SERVICE BULLETIN

AUSTAUSCH DER SCHEIBE TNR. 944072 (MAGNETNABE) FÜR ROTAX® MOTOR TYPE 912 UND 914 (SERIE)

SB-912-058

SB-914-041

BILD 1

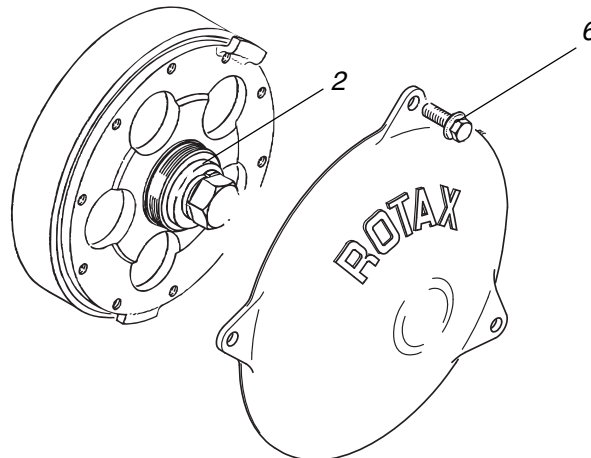
3.1) Austausch der Scheibe TNr. 944072

Siehe dazu Bild 1.

1. Zünderdeckel (1) abbauen.
2. Kurbelwelle fixieren gemäß entsprechendem Wartungshandbuch (Line).
3. Demontage der Sk-Schraube (4) gemäß entsprechendem Wartungshandbuch (Heavy).

■ ACHTUNG Sollte sich die Magnetnabe während der Demontage lösen bzw. bei Unklarheiten, so ist die Magnetnabe gemäß entsprechendem Wartungshandbuch zu demontieren, zu reinigen und wieder zu montieren. Das Anzugsdrehmoment der Sk-Schraube beträgt in diesem Fall 45 Nm +180° Drehwinkel.

4. Montage der Sk-Schraube (4). **Anzugsdrehmoment 120 Nm.**

■ ACHTUNG: Bei der Montage ist die neue Scheibe (2) TNr. 944072 zu verwenden.

5. Kurbelwellenfixierung lösen gemäß entsprechendem Wartungshandbuch.
6. Geberspalt kontrollieren, gegebenenfalls erneuern gemäß entsprechendem Wartungshandbuch.
7. Zünderdeckel (1) montieren. Sk-Schrauben (6) mit Loctite 221 sichern.
Anzugsdrehmoment 5 Nm.
